**EKSPERTYZA TECHNICZNA DOTYCZĄCA RENOWACJI
GŁÓWNEGO KOLEKTORA SIECI KANALIZACYJNEJ W
GŁOGOWIE W REJONIE SKRZYŻOWANIA
UL. P. SKARGI Z UL. NADODRZAŃSKĄ**

Zgodnie z treścią zlecenia celem jest rozpoznanie oraz rewizja rozwiązania technicznego renowacji głównego kolektora ściekowego w Głogowie pod skrzyżowaniem ul. P. Skargi i Nadbrzeżnej. Opinia o stanie technicznym kolektora dotyczy aspektów konstrukcyjno-budowlanych związanych z bieżącą i przyszłą eksploatacją obiektu. Wynikiem analizy są zalecenia dotyczące przywrócenia prawidłowego stanu technicznego i funkcjonowania kolektora w sposób optymalny pod względem minimalizacji ryzyka konstrukcyjnego i maksymalizacji efektywności ekonomicznej.

Rys. 6-7 Stan rozpatrywanego odcinka kanału S4-S5.

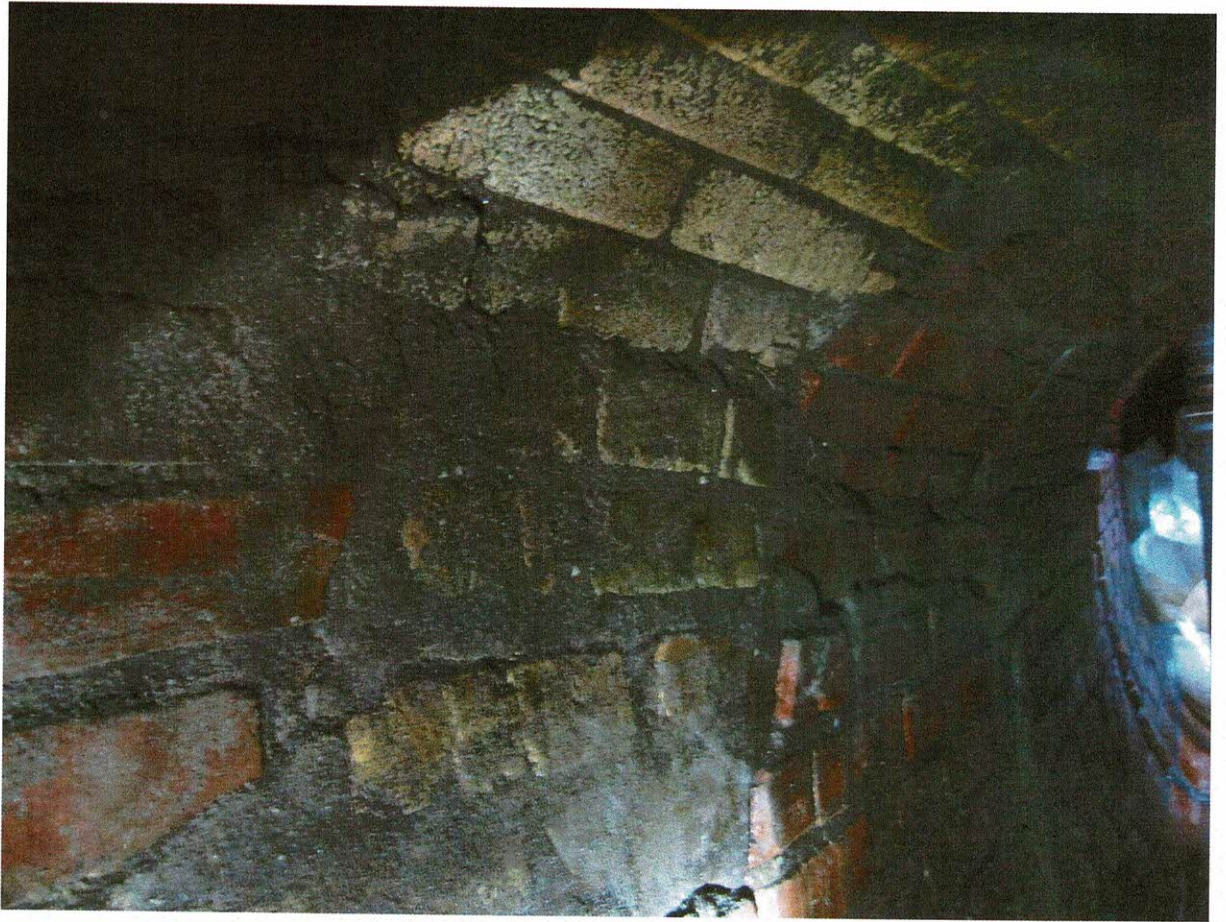
Na podstawie archiwalnych inspekcji rozpatrywanego odcinka S4-S5 dokonanych w latach poprzednich Można stwierdzić niezmiennosc stanu konstrukcji względem oceny dokonanej w 2009 roku [7] i 2013 roku [8], choć w roku 2009 odcinek nie był w pełni dostępny do inspekcji wzrokowej, a jedynie ze skrajnych studni, w ograniczonym zakresie. Postępem jest udrożnienie dna kanału przez usunięcie osadów wleczonych i stałych. Znacząco poprawia to parametry hydrauliczne kanału, zwłaszcza, że jest to miejsce zasadniczej zmiany trasy, wiążącej się ze spowolnieniem przepływu.

Widoczne jest wyraźne zróżnicowanie cegieł w murze kanału. Miała miejsce przebudowa/odbudowa kanału. Wyraźne są również nierównomierności powierzchni kanału, lokalne imperfekcje kształtu. Połączenia fragmentów przemurowanych z oryginalnymi wyglądają na nieszczelne. Nieznany jest stan otoczenia gruntowego kanału na rozpatrywanym odcinku. Nie widać jednak poważniejszych symptomów degradacji konstrukcji kanału, jak ubytki cegieł czy deformacja związana z sufoozją otoczenia gruntowego.

W związku z kluczową rolą rozpatrywanego odcinka S4-S5 w prawidłowym funkcjonowaniu skutecznego odprowadzania ścieków konieczne jest przeprowadzenie renowacji. Dyskusyjne jest zastosowanie rozwiązania najbardziej radykalnego, najbardziej kosztownego i wiążącego się z najwyższym poziomem ryzyka na etapie realizacji tj. przebudową w wykopie otwartym postulowaną w dokumentacji [8]. Obecny stan konstrukcji kanału pozwala na skuteczne przywrócenie odpowiedniego stanu technicznego (tu uszczelnienie i wzmocnienie) przy użyciu technologii bezwykopowej i zapewnienie trwałości tego rozwiązania na 10-20 lat. Jest to oczywiście rozwiązanie kompromisowe wobec mniejszej trwałości niż zapewnionej przez pełny remont, ale zważywszy na potencjalne negatywne skutki pełnego remontu w wykopie otwartym dla infrastruktury sąsiedniej, rozwiązanie bezwykopowe wydaje się optymalne.

Ze względu na niestandardową geometrię kanału (przekrój jajowy, łuk w planie o promieniu ok. 10 m) konieczne jest precyzyjne mapowanie powierzchni wewnętrznej.

- przeprowadzenie generalnego czyszczenia kolektora metodą mechaniczną i hydrodynamiczną na całej długości dla celów renowacji,
- wykonanie precyzyjnej geodezyjnej inwentaryzacji geometrii kolektora po wykonaniu czyszczenia. W świetle obecnie dostępnych technik odwzorowania geometrii kanału, zwłaszcza na potrzeby zalecanej niżej technologii renowacji, należy przeprowadzić skanowanie przestrzenne całego odcinka S4-S5 skanerem 3D (nie CCTV, ale skaning laserowy, gdzie rezultatem jest tzw. chmura punktów czyli odwzorowanie geometrii powierzchni, a nie film). Jest to konieczne do prawidłowego i precyzyjnego przygotowania geometrii niestandardowego linera,

- wykonanie renowacji kanału na odcinku betonowym S4 do S5, optymalną technologią jest tu: dwie niezależnie instalowane warstwy wykładziny żywiczna CIPP na bazie żywic epoksydowej z matrycą z włókna szklanego o grubości ≥ 12 mm każda z warstw, o dużej wytrzymałości (długoterminowy moduł sprężystości > 6 GPa) - w minimalnym stopniu zredukuje światło kolektora, przywiera do ścianki kanału i stanowi wzmocnienie oraz izolację ściany. Zastosowanie dwuwarstwowego linera wynika z niestandardowej geometrii kanału (łuk w planie i przekrój jajowy). Dla ułatwienia bezproblemowej dopasowania i instalacji linera zaleca się wykonanie wykładziny dwuetapowo tj. niezależnych dwóch warstw wykonanych z interwałem kilkudniowym i wykonaniem ewentualnego frezowania/wyrównania powierzchni pierwszej warstwy. Grubości warstw nie wynikają tu bezpośrednio z obliczeń statycznych.
